Záznam

ze vstupního jednání k předmětné dokumentaci
konaného dne 29. 6. 2017 v sídle Povodí Moravy, s.p. v Brně, Dřevařská 11

Základním podkladem pro vypracování TES je dokument : „POLDR SKALIČKA - Návrh bočního poldru Skalička a protipovodňová ochrana Pobečví - ideová studie, Unie pro řeku Moravu, 2016“.

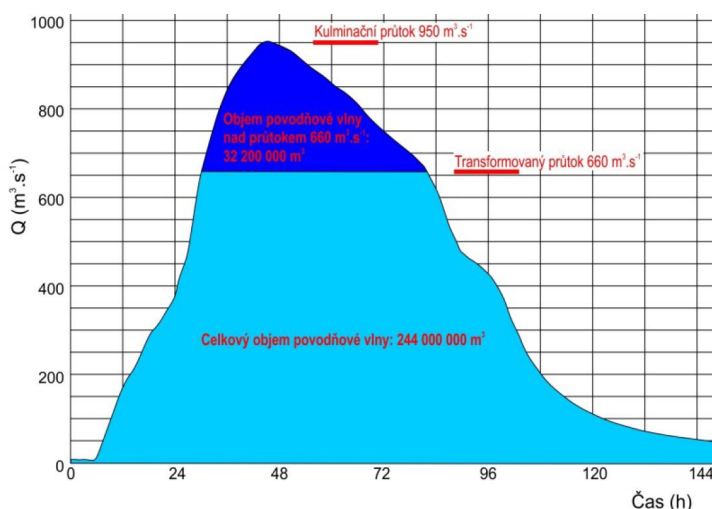
V podkladové studii je jako schéma pro transformaci povodňové vlny prezentován následující hydrogram :

Schéma je obdobné tomu, které bylo uvedeno v první studii s návrhem suché nádrže Teplice v r. 1999. Takto však může fungovat jen nádrž s možností dokonalé regulace průtoku (ať na vtoku nebo nad odtoku).

Jeho použití pro variantu 1 s nehrazeným přelivem je ovšem zcela chybné.

Obdobného výsledku transformace bude možné dosáhnout jen ve var. 2 se vtokovým objektem vybaveným regulačními uzavěry.

V případě var. 1 se retenční objem nádrže začne plnit na vzestupné větvi hydrogramu již cca 15 hod. před dosažením průtoku Q_{20} a na sestupné větvi se bude plnit ještě cca 30 hod. po poklesu průtoku pod úroveň Q_{20} . Tímto způsobem bude více než polovina retenčního objemu zaplněna v časovém období mimo oblast kulminace povodně a efekt transformace bude tak značně horší než očekávaný. Toto bude rovněž doloženo příslušnými simulačními výpočty.
